**TRUDO**  
**VREDEOORD EINDHOVEN**

**BOMEN EFFECT ANALYSE NIEUWBOUWPROJECT**

Datum : 24 september 2014  
Ref.nr. : 304\_1363

Afbeelding 21 Mogelijke knelpunten bij realisatie van het ontwerp

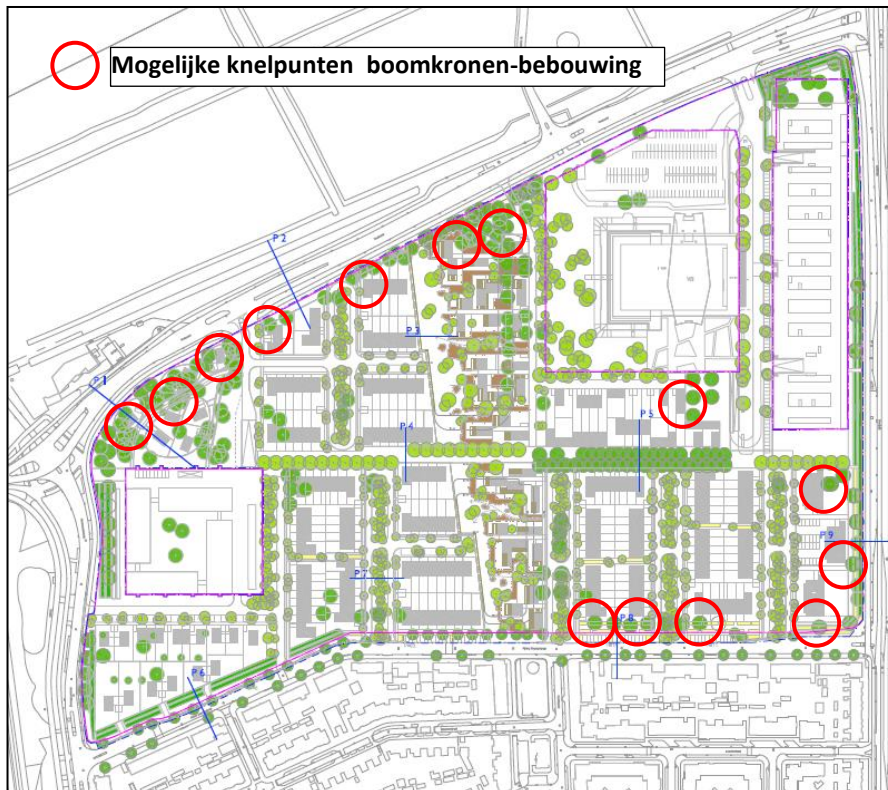
Op grond van de analyse per sectie aan de hand van het stedenbouwkundig raamwerk wordt duidelijk dat er mogelijke knelpunten aanwezig zijn in de secties 2,4,6,8 en 12. Het gaat dan om conflicten tussen de boomkronen en de voorgenomen bebouwing. Afbeelding 21 geeft de locatie van deze mogelijke knelpunten.

Naast randvoorwaarden met het oog op boven- en ondergrondse shade, dient er in het ontwerp rekening gehouden te worden met mogelijke overlast in de toekomst. Hierbij dient vooral gedacht te worden aan lichtderving voor de toekomstige bewoners van de woningen. Ter voorkoming hiervan dienen de woningen op voldoende afstand vanuit de kronen van de bestaande bomen gebouwd te worden. Hierbij dient rekening gehouden te worden met het feit dat de bomen in grootte nog zullen toenemen.
